福島第一原子力発電所 特定原子力施設に係る実施計画変更比較表（第Ⅲ章 第1編）

福島第一原子力発電所 特定原子力施設に係る実施計画変更比較表（第Ⅲ章 第2編）

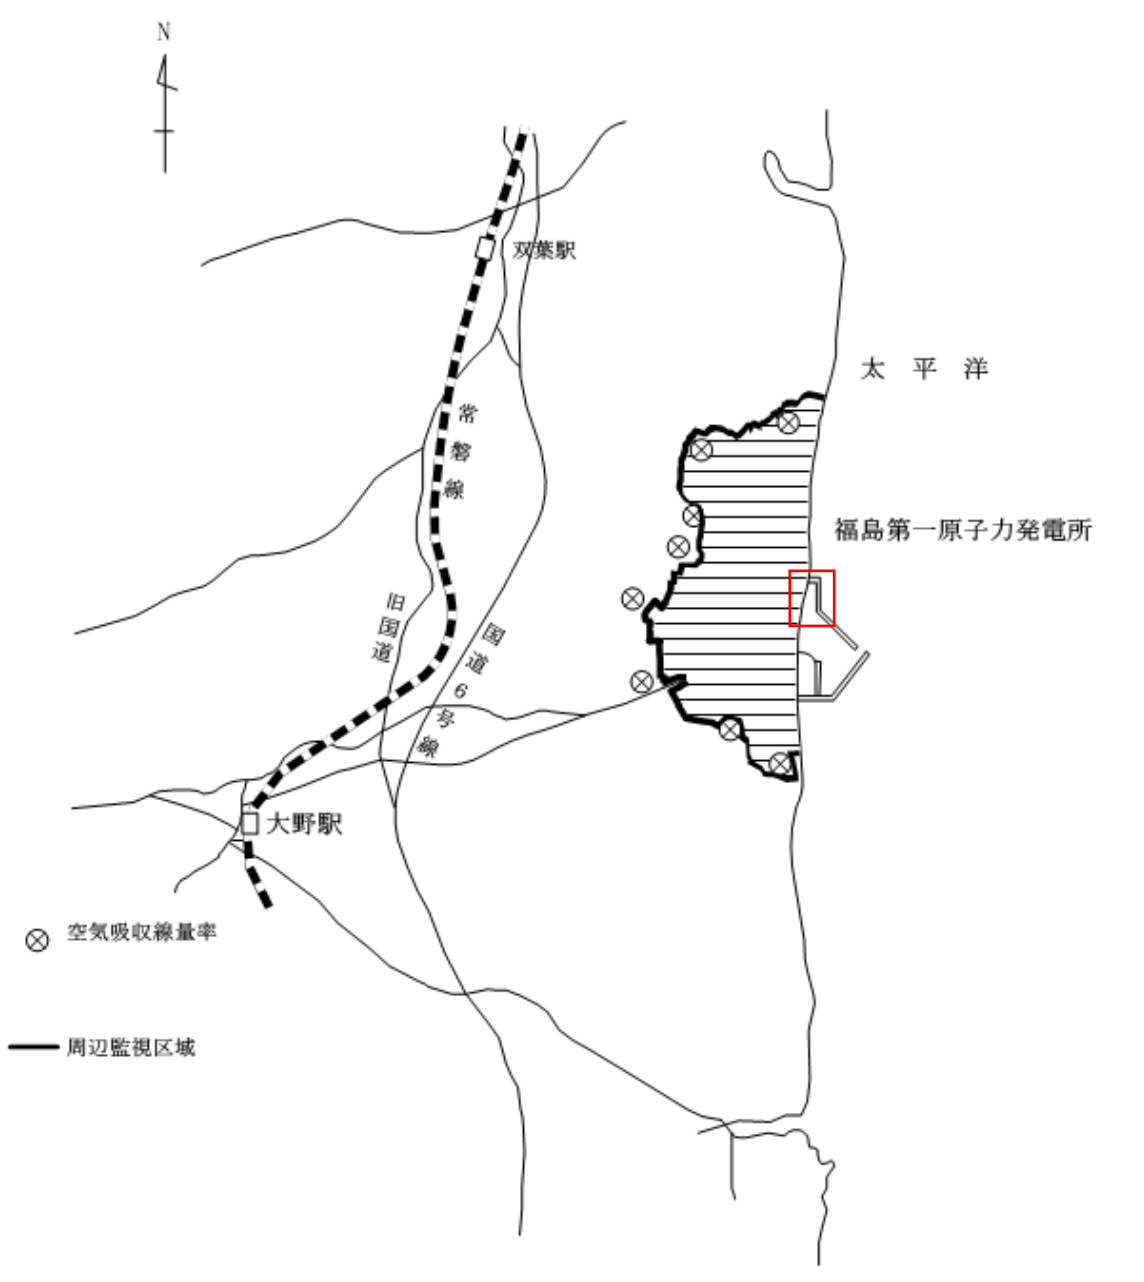
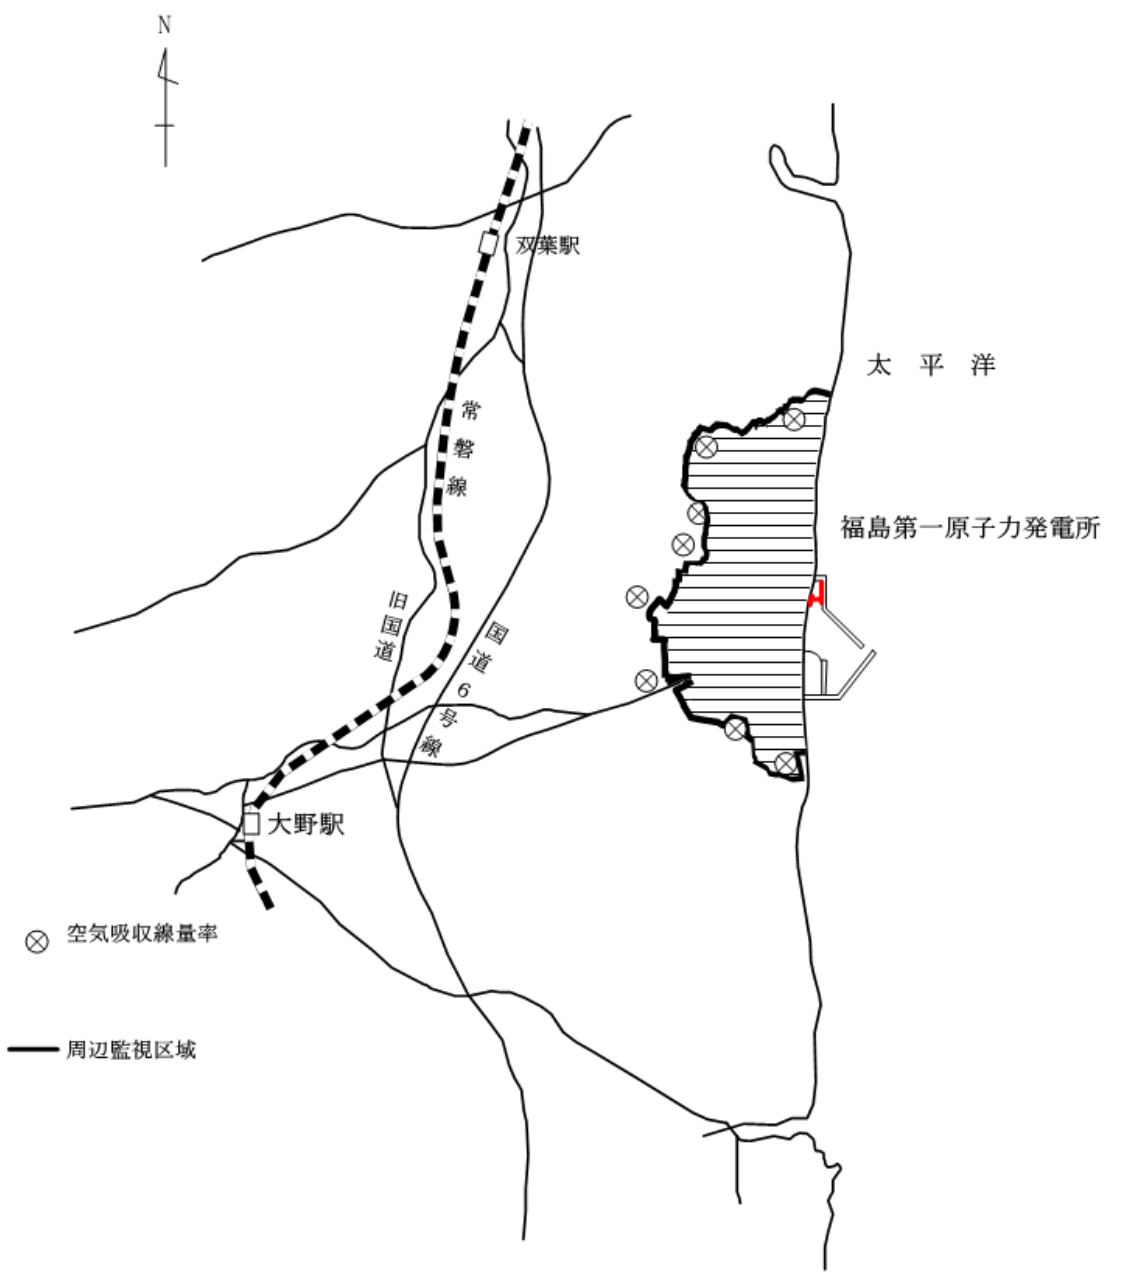
| 変更前 | 変更後 | 変更理由 |
|----------------------------------------------------------------------------------------------------------------------------------------------------------------------------------------------------------------------------------------------------------------------------------------------------------|-----------------------------------------------------------------------------------------------------------------------------------------------------------------------------------------------------------------------------------------------------------------------------------------------------------|-----------------------------------------|
| <p>2.15 放射線管理関係設備等 2.15.1 基本設計</p> <p>(中略)</p> <p style="text-align: right;">添付資料-2</p> <p style="text-align: center;">モニタリングポストの配置図</p>  <p style="text-align: center;">図2.15-8 モニタリングポスト配置図</p> <p>(以下, 省略)</p> | <p>2.15 放射線管理関係設備等 2.15.1 基本設計</p> <p>(中略)</p> <p style="text-align: right;">添付資料-2</p> <p style="text-align: center;">モニタリングポストの配置図</p>  <p style="text-align: center;">図2.15-8 モニタリングポスト配置図</p> <p>(以下, 省略)</p> | <p>5号機取水口廻りのALPS処理水海洋放出設備設置に伴う図面の変更</p> |

図-4 5・6号機 滞留水貯留設備 全体概要図

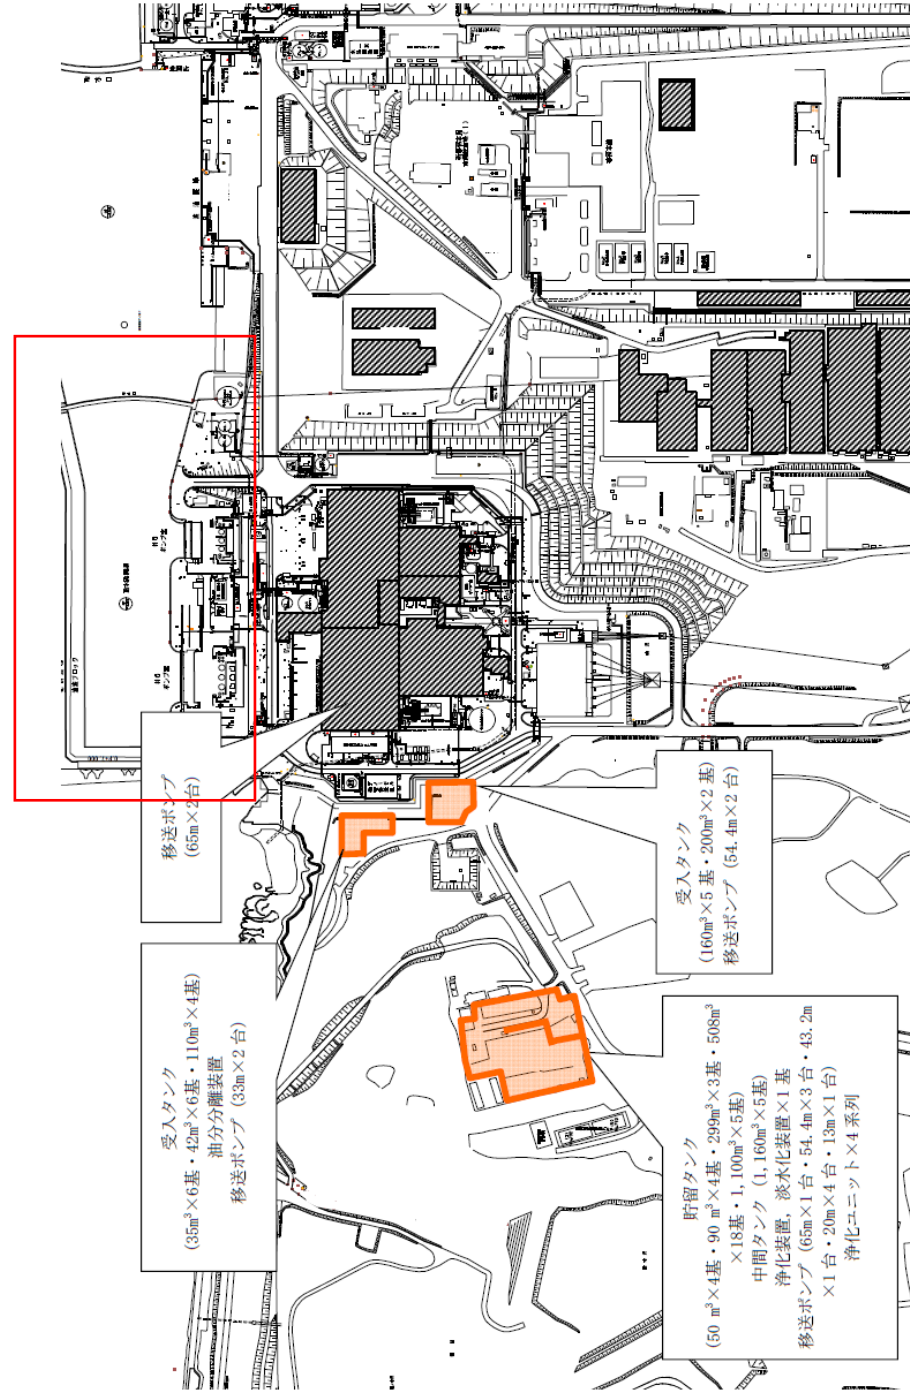
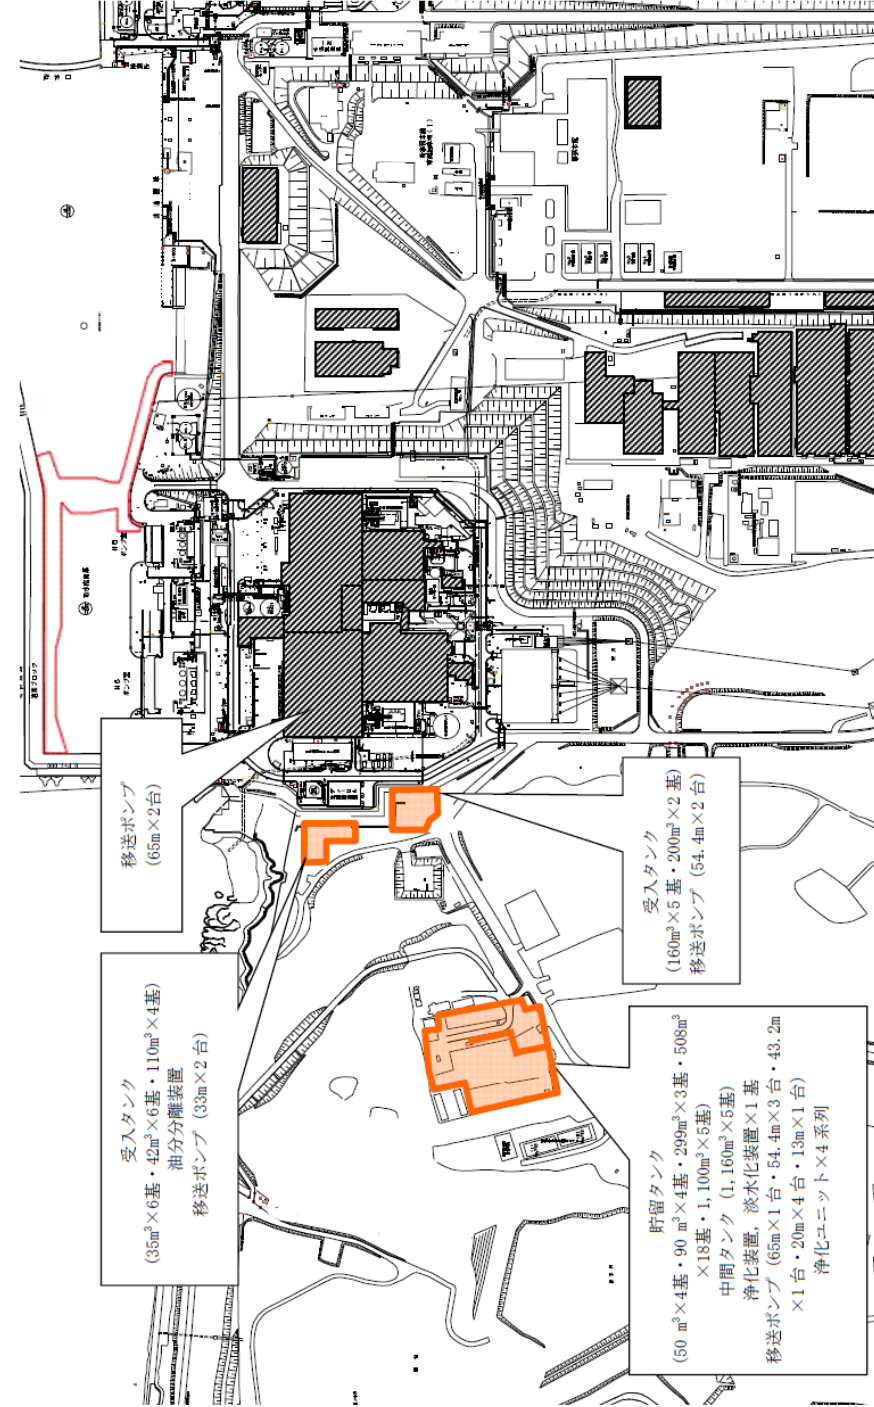
5号機取水口廻りのALPS処理水海洋放出設備設置に伴う図面の変更

図-1 5・6号機 滞留水貯留設備 全体概要図 (増設及び廃止後)

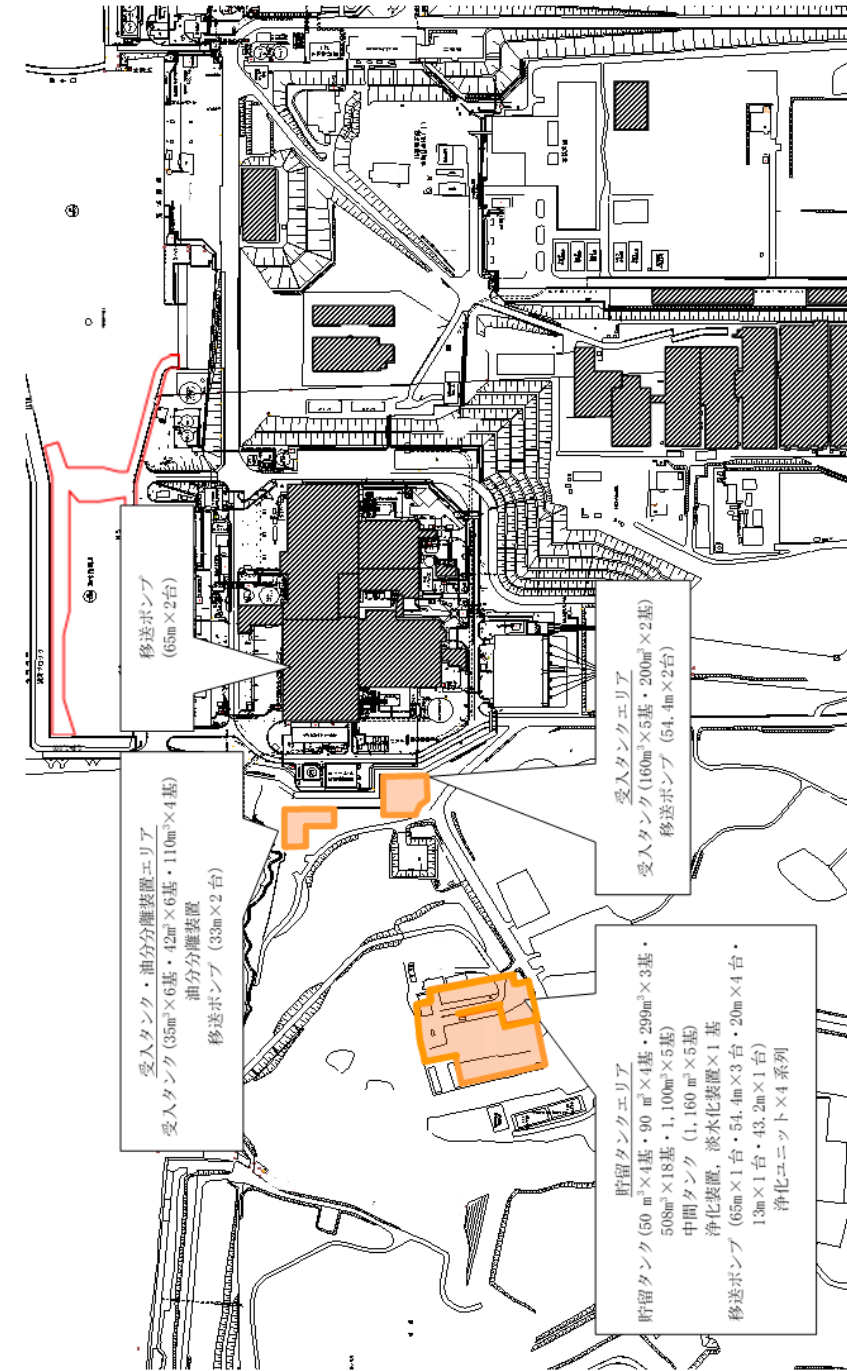
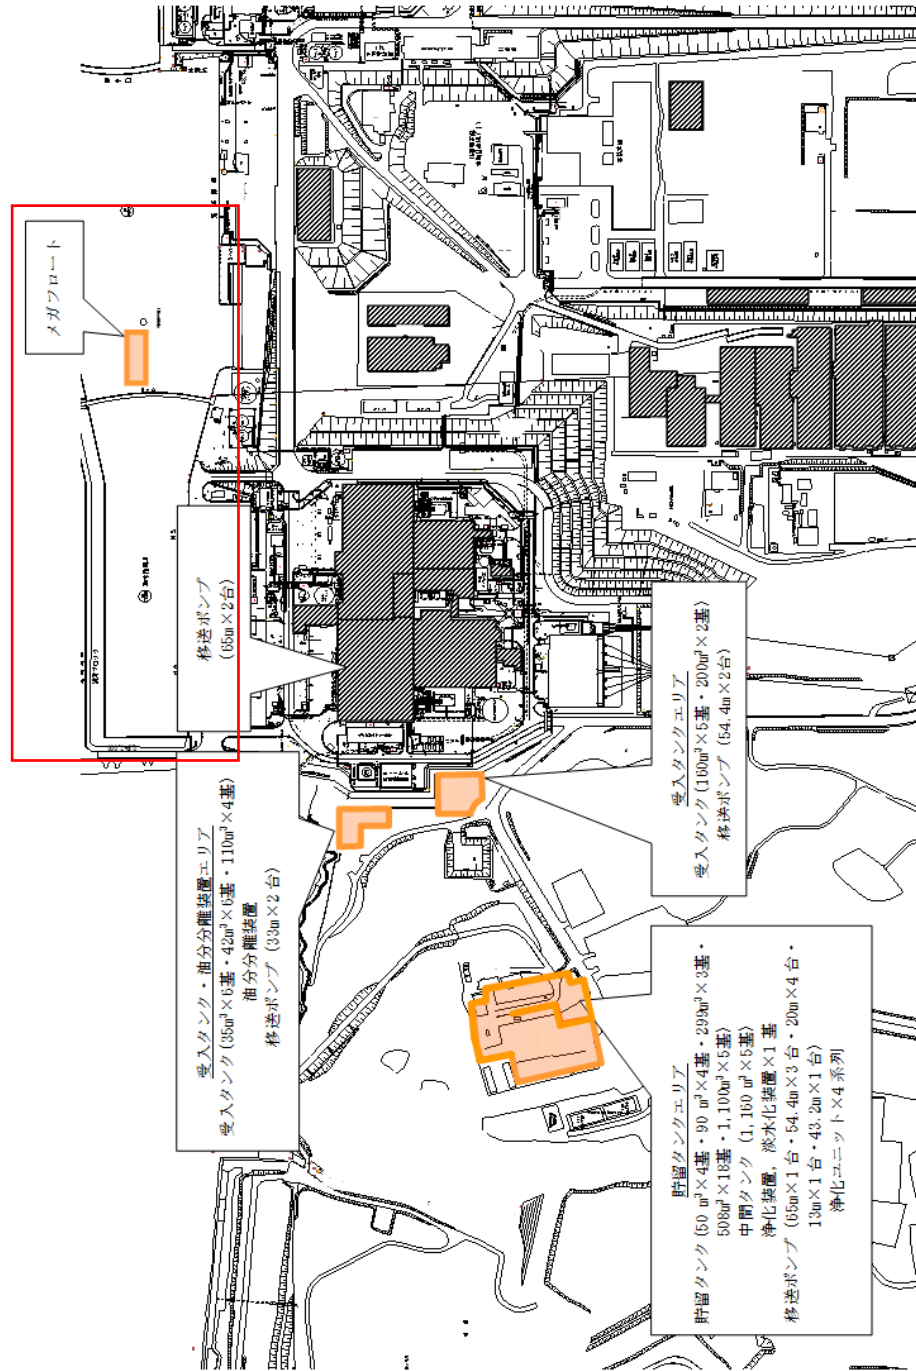
5号機取水口廻りのALPS処理水海洋放出設備設置に伴う図面の変更
